附錄 IV-29 彰化濱海產業園區開發計畫辦理情形暨環境監測

98 年度第 3 季報告(98 年 7 月至 9 月)

環保署審查意見及辦理情形說明對照表

圖 2.8-1 歷年線西區河川、排水路至田尾水道水質生化需氧量及大腸桿菌群統計分布

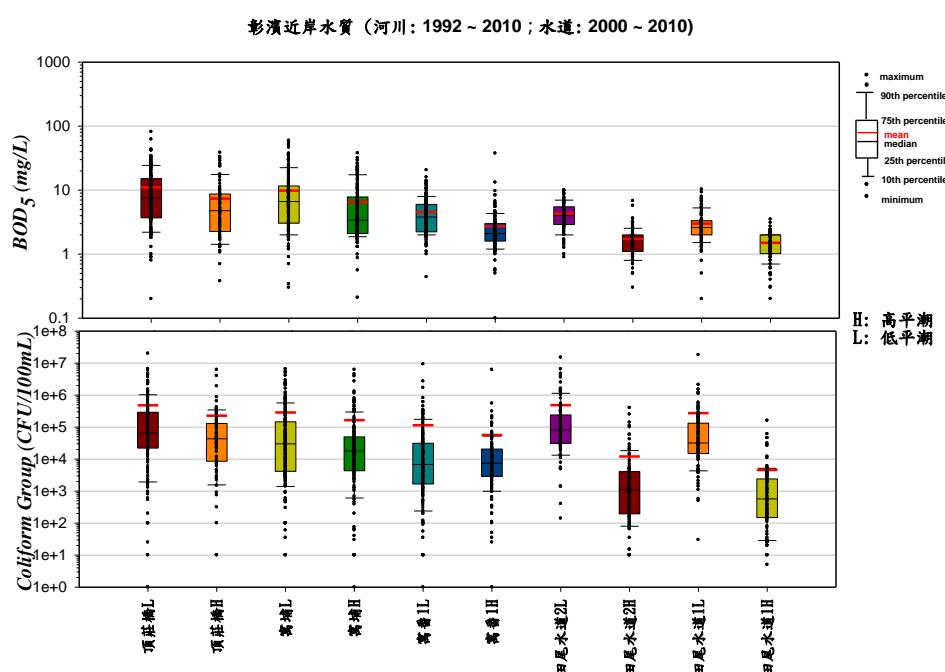
環保署審查意見	開發單位辦理情形說明
本監測報告案，本署意見如下： 並請於下一季環境監測報告書提列答覆及辦理情形	
1.報告書附錄III.7-50 頁附圖III.7-3 本季河口漲潮調查監測結果，福興橋測站溶氧濃度有持續降低趨勢，另附圖 III.7-5(a)附圖 III.7-9(b)漲潮期間 BOD 及大腸桿菌群皆上升且高於退潮期間測值，請說明可能原因，並提出可行因應對策。	<p>1.謝謝指教。本季 3 月員林大排之福興橋測站於漲潮時有溶氧偏低而生化需氧量及大腸桿菌群含量增高之趨勢，但仍在歷次變動範圍內。漲、退潮時之溶氧量分別為 1.58 (漲)<4.73(退) mg/L；生化需氧量為 11.8 (漲)<14.1(退) mg/L；大腸桿菌群含量則為 11.1E5 (漲)<1.7E5(退) CFU/100mL，導致本次漲潮時福興橋溶氧偏低由導電度 803 (漲)<835(退) $\mu\text{mho}/\text{cm}$ 與鹽度於漲潮時偏低顯示，主要仍係受到來自匯入員林排水之陸源淡水影響，導致漲潮時水質不佳，而鄰近員林排水之鹿港區放流水排放處附近(測站嵩尾水道 2)，於同季 3 月漲、退潮時水質則均優於員林大排之福興橋，本工業區並無異常排放導致水體品質不差之情事。</p>
	<p>2.後續除持續監測外，仍建請彰濱工業區內(線西與鹿港區)污水處理廠，應持續加強污染排放稽查與管制，以及維持污水處理廠理系統正常操作，並依據彰濱工業區下水道使用管理規章據以實施，區內工廠產生之廢(污)水須依規定納入污水下水道系統處理，且其污水排水設備及排放水質、水量須經審查及查驗通過後始得排放。此外，其員林排水之水質不佳問題，仍須中央與地方主管單位，持續以公權力加強該河川流域之污染源稽查管制作為，方能效降低與減輕其河川排水污染。</p>

2.前次意見 2，回復內容說明略以：「...以本工業區放流水排放位置之水質調查結果，配合其相關上、下游水質濃度高低變化分布趨勢研判而得...」，請檢附前述相關論述資料，俾利釐清污染來源。	謝謝指教。相關論述說明分析列於本報告之上游河川及排水路與相鄰水道水質綜合分析乙節中(如后)，分別以歷年線西區及嵩尾區之河川、排水路至隔離水道水質之生化需氧量及大腸桿菌群、氨氮與總磷；以及重金屬銅與六價鉻歷次統計分布鬚盒圖結果做比較說明，請諒察！

以線西區之田尾排水及其下游承受水體—田尾水道，以及鄰近的寓埔排水與番雅溝為例，歷年於高、低平潮期間的生化需氧量及大腸桿菌群統計(圖2.8-1)，顯示出低平潮期間河川水體向下游傳輸時，其濃度多高於高平潮期間(受到海水混合比例相對低平潮時較高)，另從上、下游關係，由上游田尾排水頂莊橋測站，至下游之田尾水道2到田尾水道1，同樣可看出其污染來源主要來自田尾排水。此污染特性亦呈現在氨氮與總磷，當低平潮期間無論是河川或者是水道內，其氨氮與總磷濃度多高於高平潮時，且濃度分布呈現從上游往下游逐漸遞減之趨勢(圖2.8-2)。

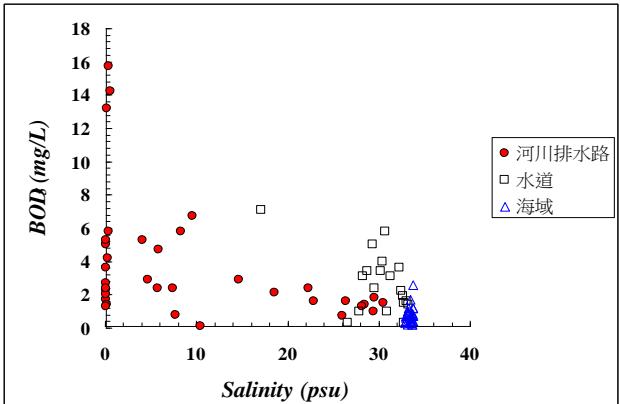
環保署審查意見	意見回覆										
下列意見請補充說明											
1. 本報告附錄第 7-50 頁附圖 III.7.5(b)，本季監測結果，漲潮生化需氧量高於附圖 III.7.6(b) 退潮生化需氧量情形，例如福興橋、員林大排河口等，請說明原因。	<p>1. 謝謝指教。員林大排非本工業區放流水排放之區域，且本季鹿港區(嵩尾水道 2：漲潮<2.0 (0.6~1.1) mg/L；退潮<2.0 (0.3~2.4) mg/L)與線西區(排放渠道：漲潮<2.0 (1.2) mg/L；退潮<2.0 (1.0) mg/L)放流水排放區域之生化需氧量，均可符合標準且低於員林大排，其員林大排生化需氧量偏高，主要係來自其陸源畜牧與生活污水排放所致。</p> <p>2. 員林大排水質變化主要仍受到來自陸源畜牧、生活之有機污染物，於漲退潮期間排放強度變動所影響，導致生化需氧量濃度高低不一且整體偏高。本季 7 月於員林大排之福星橋與下游河口水質之生化需氧量，於漲退潮期間濃度高低如下表：</p> <p style="text-align: right;">BOD: mg/L, Salinity: psu</p>

<p>3. 其中員林大排相對於河口上游之福興橋測站於漲、退潮期間，其生化需氧量濃度其均高於 10 mg/L。再者，由本季河川排水路、隔離水道至海域之鹽度對生化需氧量變化(如下圖)，呈現當水體鹽度降低時，來自陸源之生化需氧量濃度隨之增高的分布趨勢，顯示彰濱近岸水體之生化需氧量，主要來自陸源排放。</p>	員林大排	高平潮 BOD/(Salinity)	低平潮 BOD/(Salinity)	福興橋	15.7/(0.4)	13.2/(0.2)	河口	5.0/(0.1)	14.2/(0.4)	
員林大排	高平潮 BOD/(Salinity)	低平潮 BOD/(Salinity)									
福興橋	15.7/(0.4)	13.2/(0.2)									
河口	5.0/(0.1)	14.2/(0.4)

圖 1 歷年田尾區河川、排水路至田尾水道水質銅與六價鉻統計分布
(保護人體健康之環境品質標準—銅：0.03 mg/L，六價鉻：0.05 mg/L)

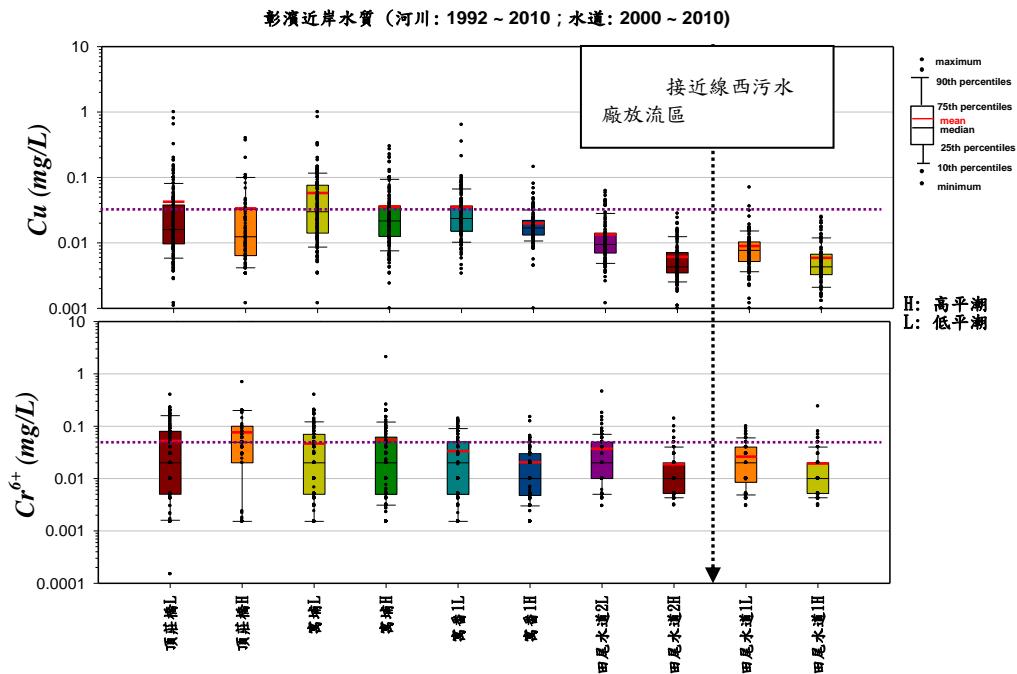
<p>2. 本署於歷次審查意見請貴局釐清「研析說明重金屬污染源係來自內陸之依據(含具體數據)」，惟均未見詳細說明，如本署前次意見 3 回復內容中說明重金屬檢測資料可分析，惟查檢測項目皆含重金屬，為何未有檢測資料？另前次意見也請貴局以污水廠進流、放流水質與監測結果進行研析(並分區比較)，均未有回復，請確實納入(如嵩尾水道，隔離水道設有 3 測站，排水路設有 5 號連絡橋測站，另鹿港污水處理廠放流口位置與前述測站相對位置？其進流水質與放流水質差異？其餘嵩尾區與線西區相同，請確實研析並製圖表比對說明，以釐清污染源)。</p>	<p>1. 謝謝指教。本環境監測計畫中之環評點位，均有檢測其重金屬。而前次回復係指為釐清水體總酚來源，所額外增加之總酚調查，此項目非屬環評承諾之監測項目，且與環評測點不同，故未含重金屬檢項，請諒察！而由彰濱工業區線西污水處理廠 100 年 4 至 12 月進放水質、水量統計(測值 ND 不列入計算)顯示，其進流水量介於 2,295 ~ 6,127 CMD，平均 4,346 CMD；放流水量則介於 2,387 ~ 5,368 CMD，平均 4,356 CMD。重金屬方面進流水銅濃度介於 ND ~ 0.20 mg/L，平均 0.14 mg/L；鉻介於 ND ~ 0.05 mg/L，平均 0.04 mg/L。而處理後放流水銅濃度介於 ND ~ 0.10 mg/L，平均 0.10 mg/L；鉻介於 ND ~ 0.02 mg/L，平均 0.02 mg/L，均符合放流水標準(銅：3.0 mg/L，鉻：0.5 mg/L)。</p> <p>2. 鹿港污水處理廠 100 年 1 至 12 月每日進放水質、水量統計可知，其進流水量介於 1,724 ~ 8,135 CMD，平均 5,206 CMD；放流水量則介於 2,211 ~ 9,560 CMD，平均 7,017 CMD。重金屬方面進流水銅濃度介於 ND ~ 1.0 mg/L，平均 0.22 mg/L；鉻介於 ND ~ 0.30 mg/L，平均 0.03 mg/L。處理後放流水銅濃度介於 ND ~ 1.0 mg/L，平均 0.15 mg/L；鉻介於 ND ~ 0.35 mg/L，平均 0.02 mg/L，亦符合放流水標準。</p> <p>3. 由歷次與本次季報中之上游河川及排水路與相鄰水道水質綜合分析顯示，歷年田尾區河川、排水路至田尾水道；嵩</p>

環保署審查意見	意見回覆
	<p>尾區河川、排水路至嵩尾水道水質銅與六價鉻於高低平潮期間之統計分布，可作為釐清其重金屬來源之研判依據，其彰濱地區近岸水體中重金屬主要仍來自陸源排放。說明如下：</p> <p>彰化地區河川及排水路之重金屬，歷年來仍以銅與六價鉻最常超出限值，顯示部分重金屬之污染情形仍存在。彰化地區存在多年的金屬加工、電鍍業，仍應是目前各河口重金屬最主要的污染來源。以銅與六價鉻為例，由歷次河川、排水路至隔離水道的濃度高、低統計分布可知，位於線西區上游之田尾排水至其下游的田尾水道(接近線西污水廠放流口之測站為田尾水道 1)，整體仍以低平潮時濃度高於高平潮時(圖 1)，而嵩尾區上游之洋子厝溪至嵩尾水道(接近鹿港污水廠放流口之測站為嵩尾水道 2)，水體中銅與六價鉻於高、低平潮期間之上、下游分布關係(圖 2)，同樣呈現於低平潮期間，以及上游的濃度高於高平潮與下游之隔離水道之分布趨勢，顯示其重金屬來源，主要仍源自於陸源河川之排放。</p>
3. 本報告附錄 III.2-11 至 III.2-20 多份紀錄表，同時段同組人員卻分別於二地點執行監測工作，紀錄是否正確，請再確認。	<ol style="list-style-type: none"><li data-bbox="624 1343 1446 1769">執行環境噪音振動監測時，所使用之噪音計及振動計係屬於自動連續監測儀器，因此只要啟動儀器，測值會自動儲存記錄下來，不需要採用人工方式來記錄操作；如 12 點要開始要監測，則工作人員會於 12 點前將各測點儀器完成架設及校正，然後設定 12 點自動啟動記錄儲存或直接用手動按儲存，數據將會存取連續 24 小時測值，所以基本上每站監測啟動儲存後就不用人員去操作，僅需要不定期去巡視及注意記錄完整性即可，無需 24 小時守候儀器。<li data-bbox="624 1769 1446 1924">由於本計畫監測點距離不遠，且執行環境噪音振動監測只要儀器架設及校正完後就可啟動自動紀錄，所以會發生同一組人同時架設兩或三站監測點的情形。
